产品停产通知

编号: 2017059CE-2

内置电源光电传感器E3JM系列停产通知 (仅适用于中国区)

[与停产产品的不同点]

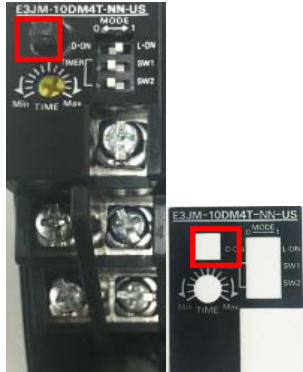
E3JM-[-]-NN/E3JM-[-]-NN-US系列为了符合安全标准而进行了全新设计,与旧系列(无后缀"-N"和有"-N")没有互换性。

混合使用时会有不动作的现象发生。

推荐替代产品型号	本体颜色	尺寸	接线连接	安装尺寸	特性	动作特性	操作方法
型号E3JM-[-]-NN	*	**	**	**	**	**	**
型号E3JM-[-]-NN-US	*	**	**	**	**	**	**

因此,安装对射型传感器时,请务必使用同系列的投光器和受光器。
